Maßnahmenkataster zum Fußverkehrs-Check 2022 in Remscheid

Planungsbüro VIA
Marsportengasse 6 | 50667 Köln
Tel.: 0221 | 789 527 26
Mail: kirsten.niklas@viakoeln.de

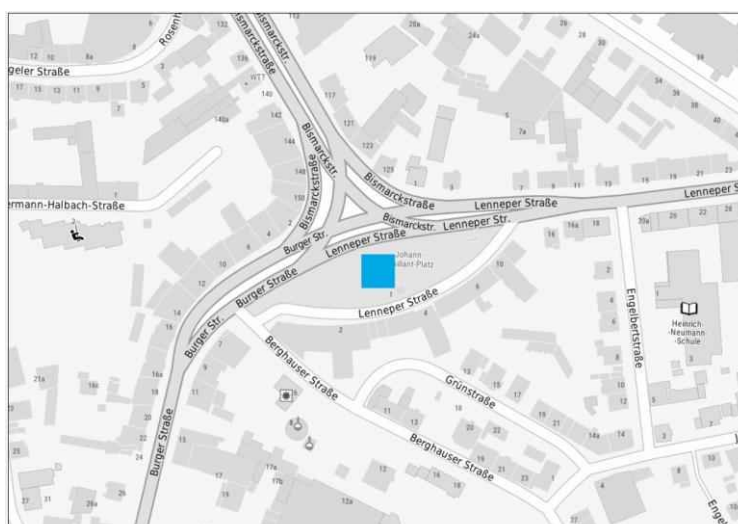
Der Johann-Vaillant-Platz (Zentralpunkt) wurde vor kurzem umgestaltet. Für Fußgänger gibt es auf der Gehwegachse aus Richtung der Ampelanlage zur Unterführung/Treppe einen Bereich für Außengastronomie der Bäckerei und einen Tisch mit Bänken ohne Konsumzwang. Der Weg zur Bäckerei führt über eine schmale Rampe auf den Parkplatz. Die Sicht auf die Rampe ist aufgrund von parkenden Kfz eingeschränkt. Donnerstags findet von 07:00 bis 13:00 Uhr ein Markt statt.

Um die Aufenthaltsqualität zu steigern, sollten auf dem Johann-Vaillant-Platz punktuelle oder markierte Spielmöglichkeiten für Kinder installiert/markiert werden. Die Weg zur Bäckerei über die Rampe sollte durch Markierungen auf dem Parkplatz verdeutlicht werden. Generell sollte geprüft werden, ob in Zeiten mit niedrigem Parkdruck die Parkfläche vor der Bäckerei als Aufenthaltsfläche temporär gesperrt werden kann.

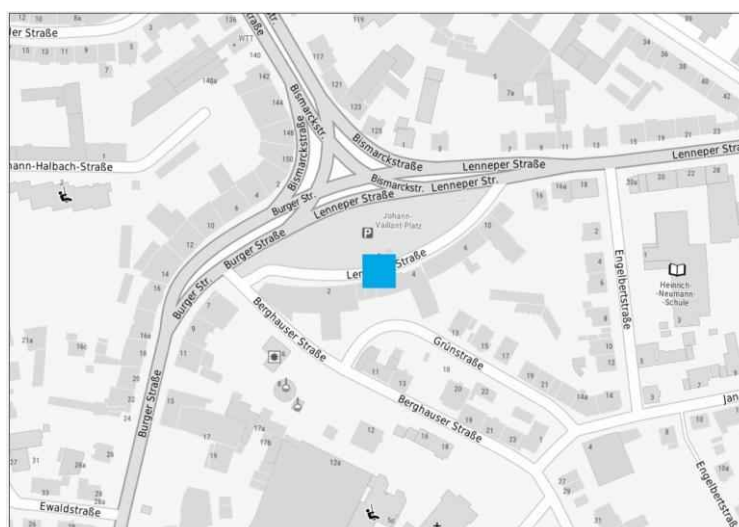
Die Wegeführung über den Zentralpunkt wird durch die von Parksuchverkehr geprägte Straße unterbrochen. Die Grenzmarkierung (Zickzacklinie) für Park- und Halteverbote (VZ 299) wird häufig von parkenden und haltenden Fahrzeugen mißachtet.

Es sollte geprüft werden, ob die Voraussetzungen für einen FGÜ (z.B. Bedeutung der Wegeführung; Querung von besonders schutzbedürftige Personen, siehe Kapitel 3.3.4 EFA) hier vorliegen, damit der Fußverkehr auf der Wegachse über den Zentralpunkt mit Vorrang queren kann. Hierzu sind auch die Einsatzkriterien im Ministerialerlass vom 25.04.2002 zur Neufassung der R-FGÜ 2001 zu berücksichtigen.

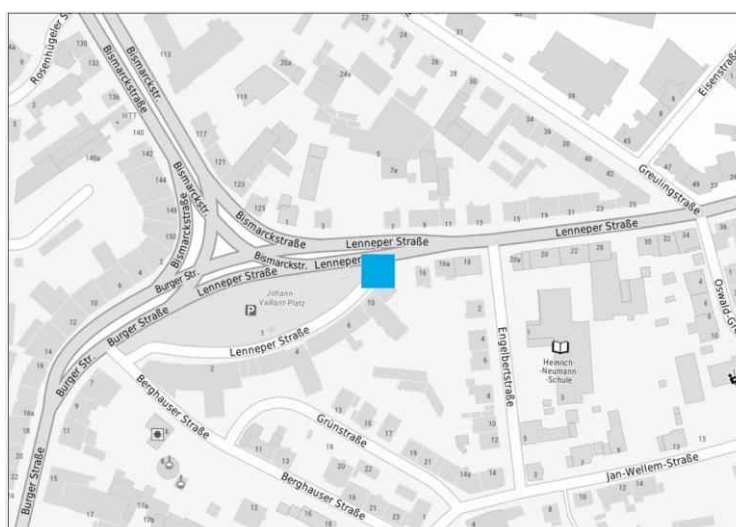
An dieser Stelle queren zu Fuß Gehende den Ast der Lenneper Straße (Parkplatzabfahrt) um zum Bussteig und zur Ampelanlage zu kommen. Sie haben keinen Vorrang gegenüber den abbiegenden Fahrzeugen und müssen die ausfahrenden Fahrzeuge vorlassen.

Diese Querung ist der Zugang zur Bushaltestelle und zur Ampelanlage über die Lenneper Straße. Die Teilnehmenden berichten, dass Autos schnell vom Parkplatz abbiegen. An dieser Stelle sollte geprüft werden, ob eine Gehwegüberfahrt eingerichtet werden kann, die optisch nicht vom Gehweg zu unterscheiden ist.

Eine Gehwegüberfahrt an dieser Stelle gibt den Fußgängern die Möglichkeit, sich durchgängig auf einem Niveau zu bewegen und erzeugt eine bauliche Situation, in der die Fahrzeuge einen Weg kreuzen und nicht die zu Fuß Gehenden eine Fahrbahn. Im Gegensatz zur Teilaufpflasterung ergibt sich für den Fußverkehr sogar ein Vorrang gegenüber den Fahrzeugen. (Siehe EFA, 3.3.6.1, Bild 11 Teilaufpflasterung und Bild 12 Gehwegüberfahrt).

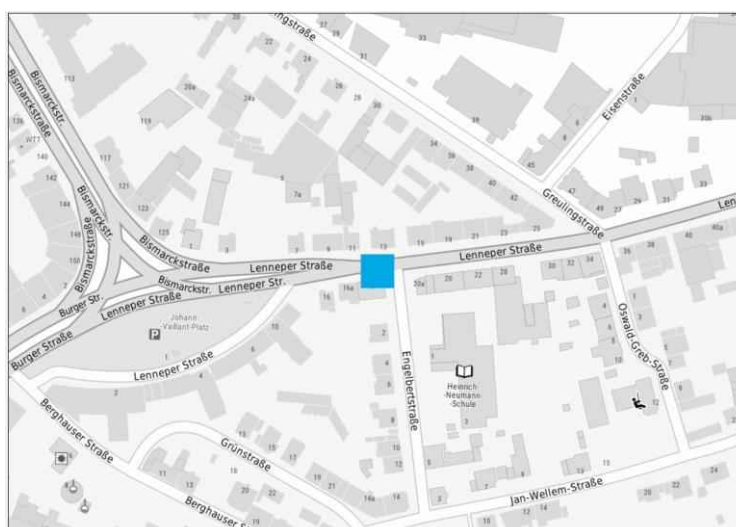
Die Lenneper Straße ist eine wichtige West-Ost-Verbindung und stark belastet. Auch im Bereich des Fußgängerüberwegs (FGÜ) ist das Verkehrsaufkommen hoch. Bei Rückstau wird der FGÜ häufig nicht freigehalten und es wurde berichtet, dass der Zebrastreifen zum Wenden genutzt wird. Das zur Sicherung des Zebrastreifens aufgestellte Betonkanalstück wird häufig angefahren und verschoben. Im Maßnahmensteckbrief zum Schulischen Mobilitätskonzept wurde aufgeführt, dass mehrmals beobachtet werden konnte, dass Fahrzeuge am FGÜ nicht anhalten. (Im Zeitraum der Beobachtung handelte es sich hier um insgesamt 15 Fahrzeuge) Die Beleuchtung am FGÜ ist ausreichend.

Es wird empfohlen zu prüfen, ob der Fußgängerüberweg weiter gesichert und stärker sichtbar gemacht werden kann. Wie im zweiten Foto dargestellt, sollte die Sperrfläche an der Mittelinsel gut sichtbar markiert und abgepollert werden. Die Sperrfläche entlang des Gehweges kann z.B. mit flexiblen Minibaken ausgestattet werden. Ein weiteres Schild mit der Info "bei Rückstau hier warten" kann die rechtliche Situation nochmals verdeutlichen. Es sollte auch geprüft werden, ob eine Durchfahrtsperre (markierter Poller) auf der Mittelinsel eingerichtet wird, um das unerlaubte Wenden zu unterbinden. Sollte die Sicherheit (Rückstau, Vorrang von Fußgängern, ausreichende Sicht) des Fußgängerüberwegs durch diese Maßnahmen nicht verbessert werden können, sollte die Einrichtung einer Ampelanlage mit Ampeln an jedem Knotenast geprüft werden, um den Fuß- und insbesondere Schülerverkehr zu schützen.

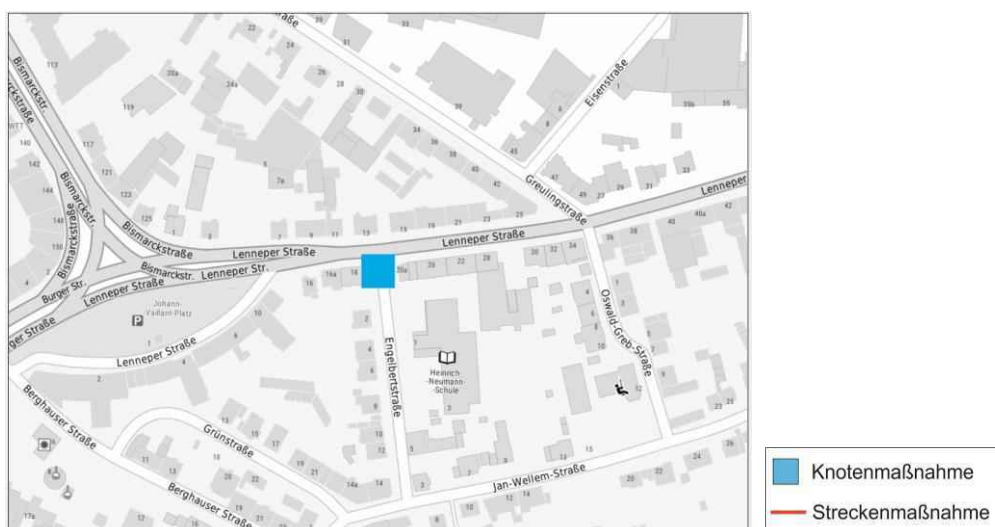
Die Querungstelle Lenneper Straße / Engelbertstraße wird stark befahren. Fußgänger haben, wenn sie die Engelbertstraße queren, Vorrang gegenüber einbiegenden Fahrzeugen. Laut Schulischem Mobilitätskonzept sollen Schulkinder die Engelbertstraße am besten an der Ecke zur Lenneper Straße queren um die Straße zu wechseln.

Es sollte geprüft werden, ob die Voraussetzungen für einen FGÜ hier vorliegen, damit der vorhandene Vorrang des Fußverkehrs gegenüber den von der Lenneper Straße einbiegenden Kfz hier verdeutlicht werden kann (z.B. besonders schutzbedürftige Personen siehe Kapitel 3.3.4 EFA). Grundsätzlich könnte überlegt werden, dass alle Knotenarme mit FGÜ gesichert werden, damit die Sicherheit der zu Fuß Gehenden gewährleistet ist und keine Umwege gegangen werden müssen.

Es ist gut möglich, dass ein zweiter Fußgängerüberweg über die Lenneper Straße ein Hemmnis wäre, in die Kreuzung bei Stau einzufahren.

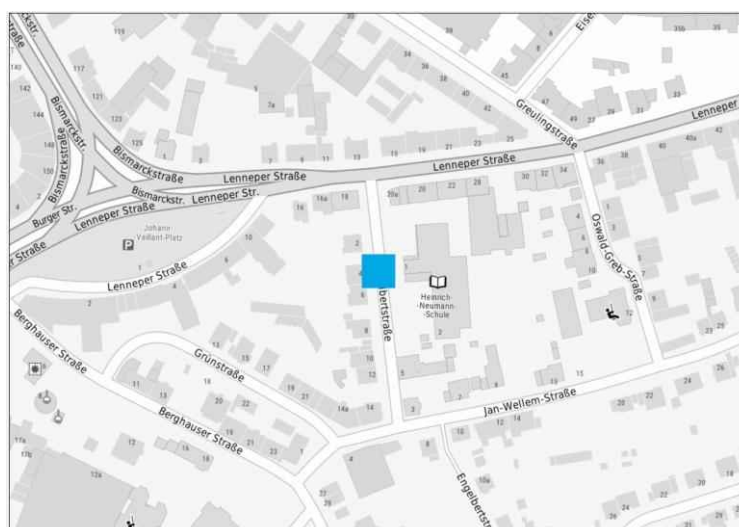
Einige Teilnehmer merken an, dass die Engelbertstraße stark und teilweise zu schnell befahren wird. Die zulässige Höchstgeschwindigkeit liegt bei 30km/h. Es befindet sich die Heinrich-Neumann-Schule in der Straße.

Zur Reduzierung der Geschwindigkeit könnte eine Teilaufpflasterung (EFA Kapitel 3.3.6.1 Bild 11) eingerichtet werden, denn diese reduzieren die Geschwindigkeit üblicherweise auf 25 bis 35 km/h (Kapitel 6.2.1.1 RAST; s. 104). Die Teilaufpflasterung kann zusätzlich als Querungsstelle genutzt werden (Siehe Beispiel aus Foto 2). Hierzu muss ein Parkplatz entfernt werden, um eine sichere Aufstellfläche zu schaffen und die Sichtdreiecke frei zu halten.

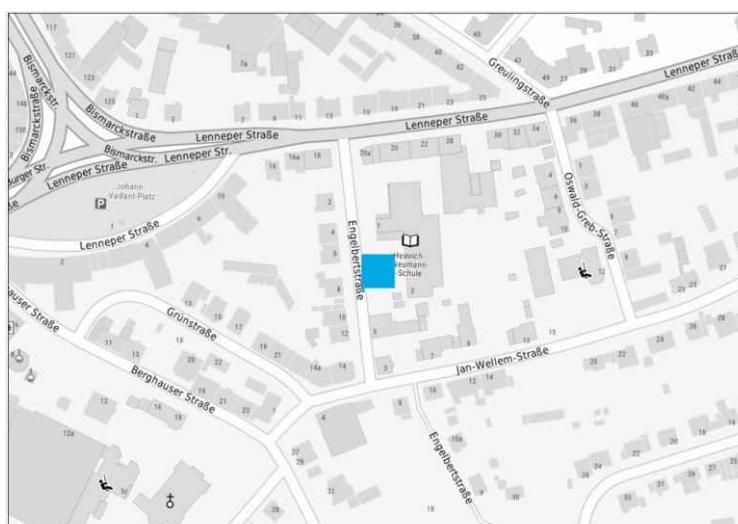
Die Schulparkplätze sind quer zur Straße angeordnet. Dies gefährdet beim Ausparken zu Fuß Gehende auf dem Gehweg und Radfahrende auf der Fahrbahn.

Hier ist zu prüfen, ob die Querparkplätze in Längsparkplätze umgewandelt werden können, damit zu Fuß Gehende beim Ausparken nicht gefährdet werden.

Auch im Hinblick auf den Radverkehr auf der Fahrbahn, sind Querparkplätze aufgrund des Ausparkvorgangs problematisch.

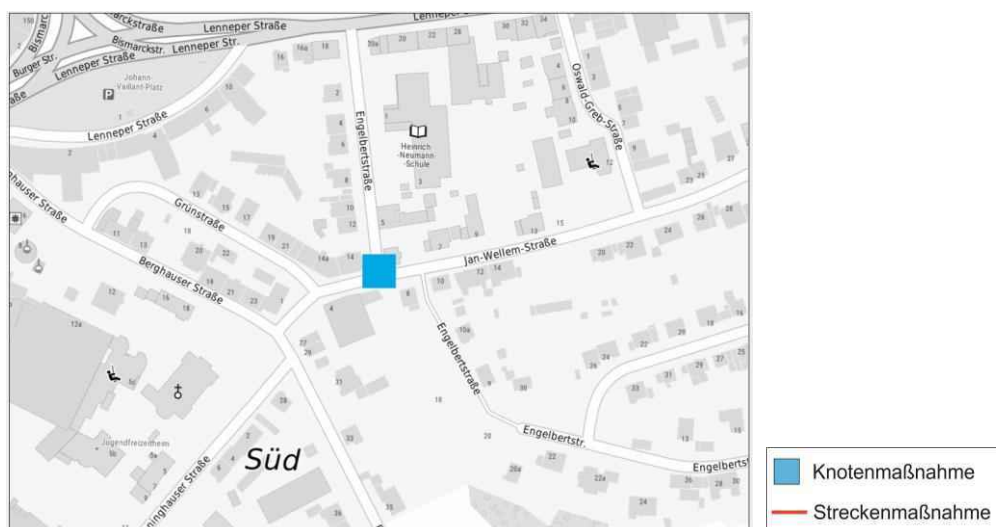
Die zulässige Höchstgeschwindigkeit auf der Jan-Wellem-Straße ist mit 30 km/h angeordnet. Auch die Jan-Wellem-Straße wird von den Teilnehmenden als stark befahren und teilweise zu schnell befahren beschrieben. Die Querungsstelle Engelbertstraße/Jan-Wellem-Straße wird von Schülerlotsen gesichert.

Da hier bereits Schülerlotsen den Verkehr regeln, sollte die sichere und komfortable Querung von Fußgängern durch die Einrichtung einer Gehwegüberfahrt gestützt werden. Diese gibt den Fußgängern die Möglichkeit sich durchgängig auf einem Niveau mit Vorrang zu bewegen und die Fahrzeuge müssen den Gehweg kreuzen.

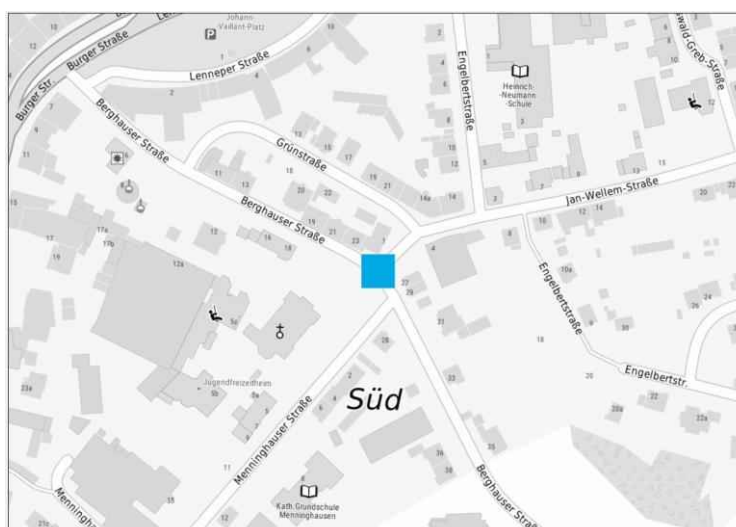
Die Teilnehmenden bemängeln die unübersichtliche Querungssituation der Berghauser Straße ohne Vorrang für zu Fuß Gehende. Die Fahrbahnen sind sehr breit, was zu einem langen Querungsweg führt. Es ist eine Querungshilfe (Mittelinsel) über die Berghauser Straße vorhanden.

Es ist zu prüfen, ob an allen Knotenpunktarmen ein Fußgängerüberweg eingerichtet werden kann. Zudem sollten taktile Leitsysteme und differenzierte Borde nachgerüstet werden. Die gesicherten Querungen regeln eindeutig den Vorrang für den Fußverkehr und führen zu einer reduzierten Kfz-Geschwindigkeit. Dies ist auch eine Maßnahme der Schulwegsicherung. Sehr lange Querungswege können durch vorgezogenen Seitenräume reduziert werden.

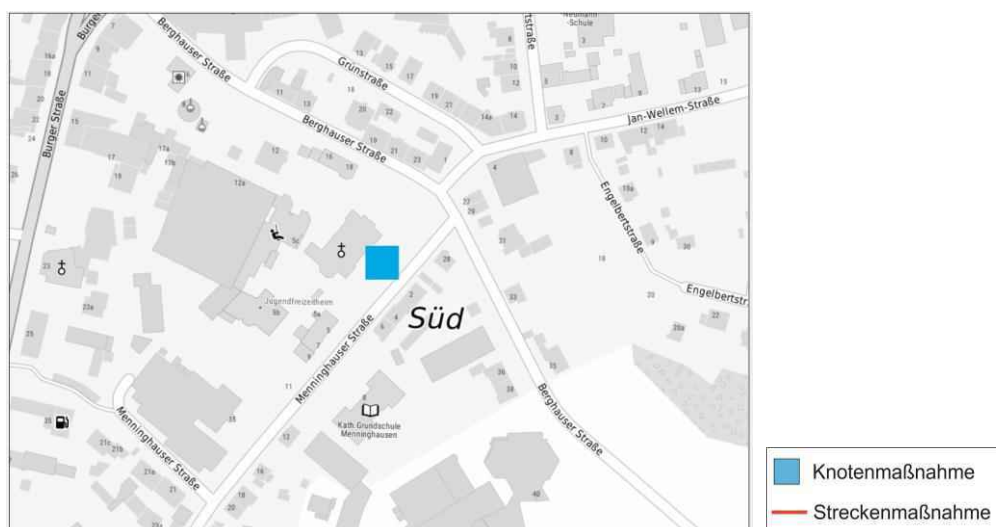
An der Kirche sind Querparkplätze hinter dem Gehweg angeordnet. Die ein-/ausfahrenden Fahrzeuge queren den Gehweg.

Hier ist zu prüfen, ob die Querparkplätze in Längsparkplätze umgewandelt werden können, damit zu Fuß Gehende beim Ein-/Ausparken nicht gefährdet werden.

Auch im Hinblick auf den Radverkehr auf der Fahrbahn, sind Querparkplätze aufgrund des Ausparkvorgang problematisch.

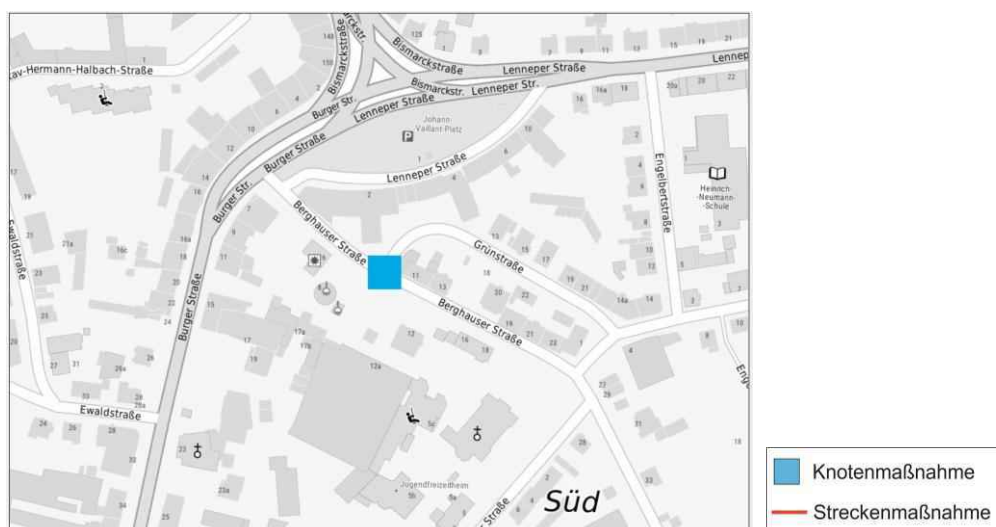
Die Bordsteine sind an den Querungen nicht abgesenkt und stellen ein Hindernis für Mobilitätseingeschränkte dar.

Zur barrierefreien Querung sollte hier der Kreuzungsbereich mit differenzierten Borden ausgestattet werden, um den Anforderungen von seh- und mobilitätseingeschränkter Personen gerecht zu werden. (Beispiel Siehe Foto2).

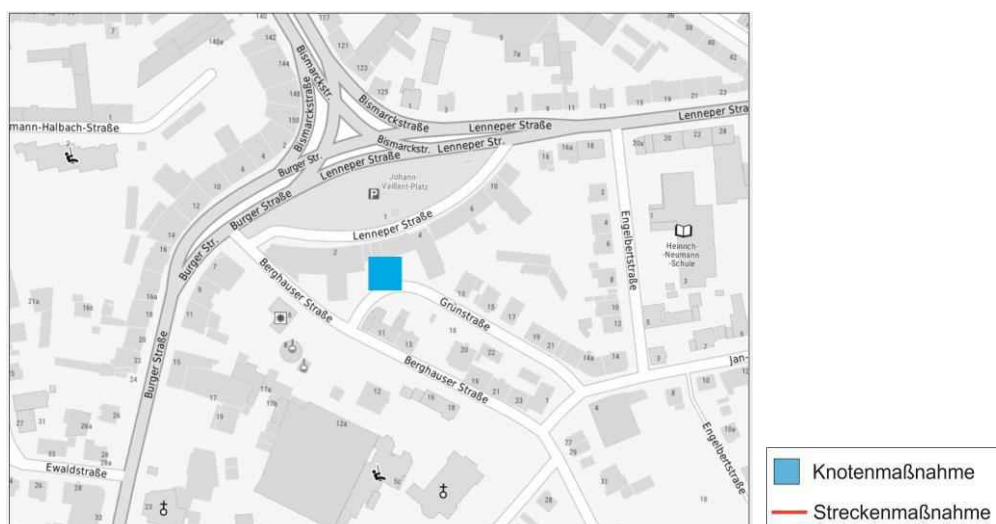
Entlang der Fußwegeachse am Zentralpunkt führt ein Fußweg über eine Unterführung und Treppenanlage zur Grünstraße.

Die gebaute Infrastruktur sollte zu Fuß Gehende intuitiv leiten. Dies könnte zusätzlich über ein innerörtliches Leitsystem unterstützt werden. Eine freundlichere, helle Gestaltung und Möblierung (Sitzgelegenheiten und ggf. kleine Spielgelegenheiten) könnte zudem die Attraktivität der Wegeverbindung steigern.

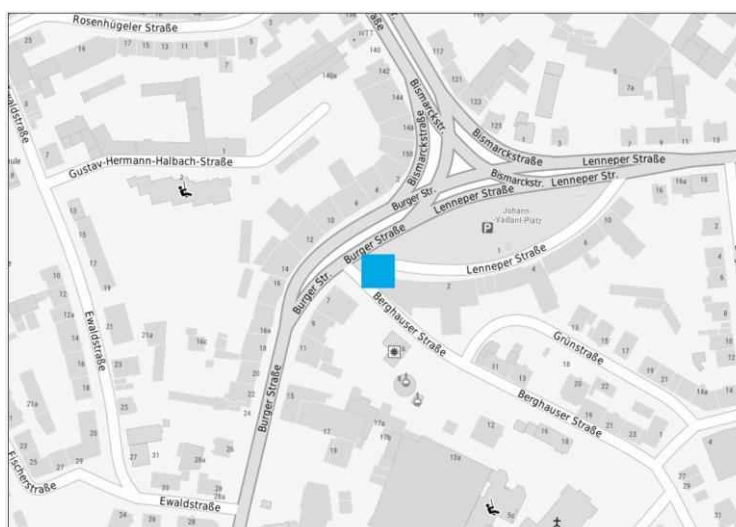
Die Teilnehmenden schildern hier einen hohen Querungsbedarf. Problematisch empfinden viele Teilnehmende die Wegeföhrung der zu Fuß Gehenden (Ketten, die hohe Borde, Föhrung auf Ausläufer der Grünfläche, Sichthindernis Litfaßsäule), die hohe Kfz-Geschwindigkeit und die vielen Fahrzeuge.

Zur Verbesserung der Sicherheit an dieser vielgenutzten Querungsstelle, sollte hier eine Teilaufpflasterung als Querungshilfe errichtet werden. Die Ketten zur Querung der Lenneper Straße (Zufahrt zum Parkplatz) sollten entfernt werden. Die gefahrenen Kfz-Geschwindigkeiten sollten hier auf Tempo 20 (Verkehrsberuhigter Geschäftsbereich) verringert werden.

Langfristig: Die stark belastete Achse Lenneper Straße sollte insgesamt umgebaut werden, so dass sich die Sicherheit für zu Fuß Gehende und Radfahrende sowie die Aufenthaltsqualität verbessert.

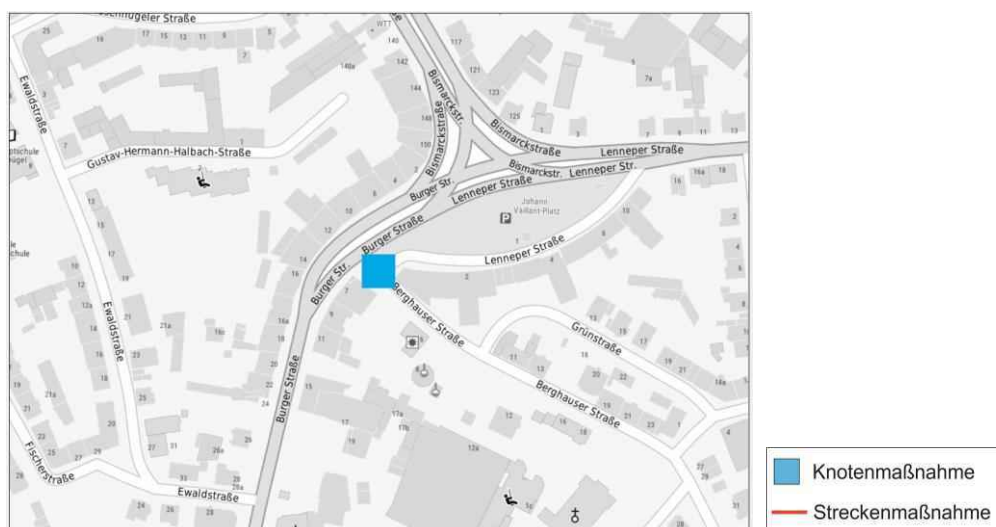
Die Teilnehmenden bemängeln das "feindliche Fußgängergrün" sowie die zu schmalen Aufstellflächen (über die Lenneper Straße). Die LSA ist nicht barrierefrei.

Es ist zu prüfen, ob die LSA fußgängerfreundlicher mit eigener Grünphase für zu Fuß Gehende eingerichtet werden kann. Zur barrierefreien Querung sollte hier der Kreuzungsbereich mit differenzierten Borden ausgestattet werden, um den Anforderungen von seh- und mobilitätseingeschränkter Personen gerecht zu werden.

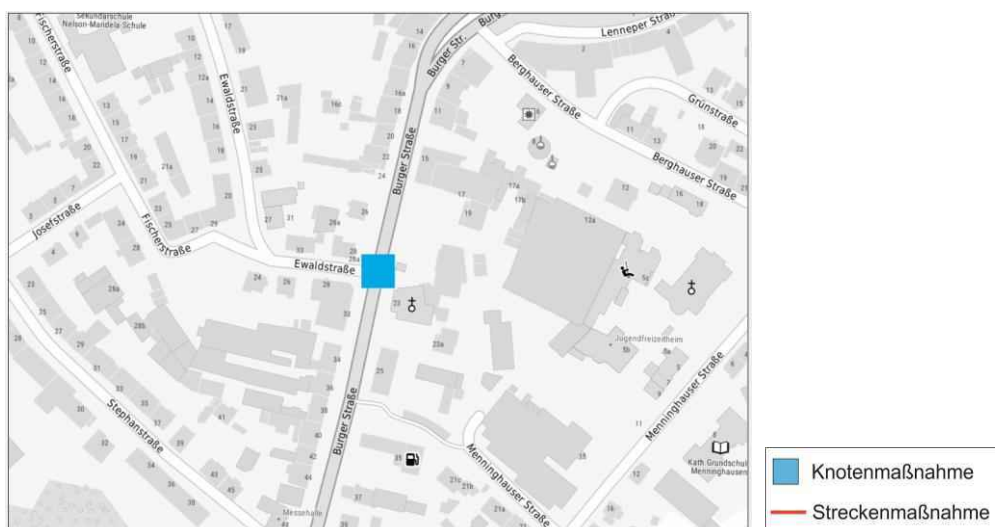
Die Teilnehmenden schildern hier einen hohen Querungsbedarf. Problematisch empfinden viele Teilnehmende die hohen Borde des gegenüberliegenden Gehweges, die hohe Kfz-Geschwindigkeit und die vielen Fahrzeuge.

In diesem Bereich sollte eine Querungshilfe eingerichtet werden, um zur Ewaldstraße zu gelangen. Zur barrierefreien Querung sollte diese mit differenzierten Borden ausgestattet werden, um den Anforderungen von seh- und mobilitätseingeschränkter Personen gerecht zu werden.

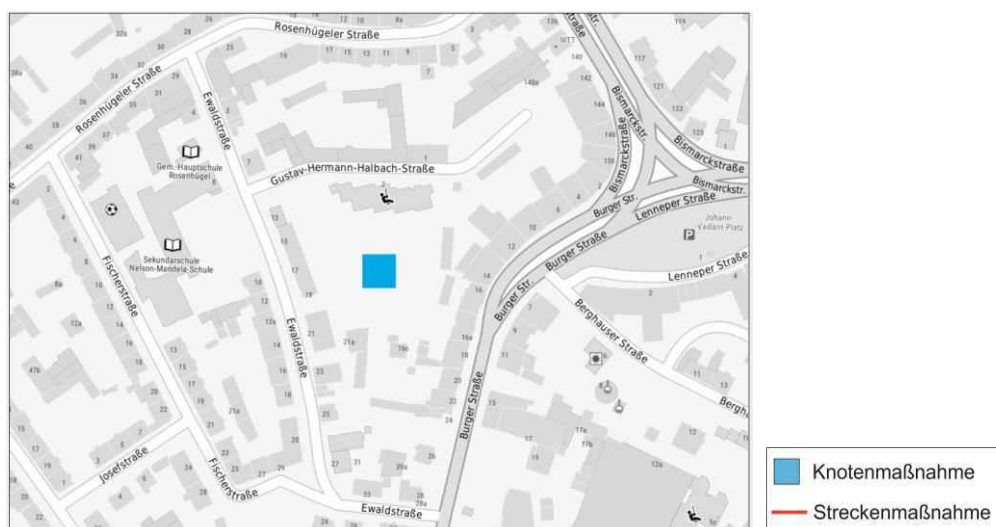
Der Spielplatz liegt an einem "LÖV" zwischen Burger Straße und Gustav-Hermann-Halbach-Straße. Es wurde von den Teilnehmenden gewünscht, dass der kleine Platz attraktiver gestaltet und als Quartierstreffpunkt für die Anwohnenden entwickelt werden kann.

Es sollte geprüft werden, ob der kleine Platz attraktiver gestaltet und als Quartierstreffpunkt für die Anwohnenden entwickelt werden kann. Es wurden bei der Begehung folgende Elemente gewünscht:

- weitere Sitzgelegenheit
- ein WC
- eine Wasserstelle
- ggf. ein Bücherschrank.

Zusätzlich sollte die Wegeverbindung sichtbarer gemacht werden.

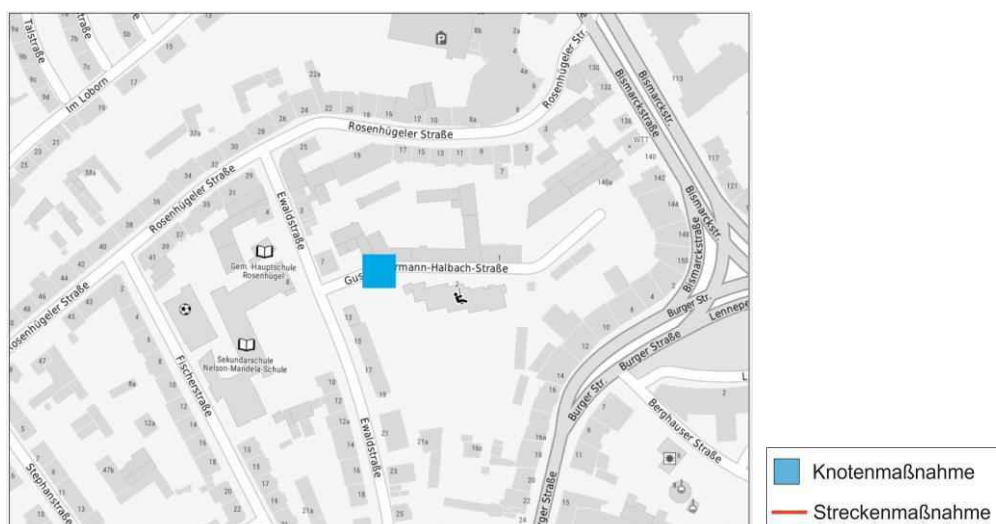
Der Weg Richtung Spielplatz bzw. Bürger Straße ist schlecht einsehbar.

Zur Sicherung der nach Hause gehenden bzw. zum/über den Spielplatz gehenden Kinder sollte der Bereich der Gustav-Hermann-Halbach Straße mit einem Aufmerksamkeitsfeld und dem VZ 136 (Kinder) eingerichtet werden.
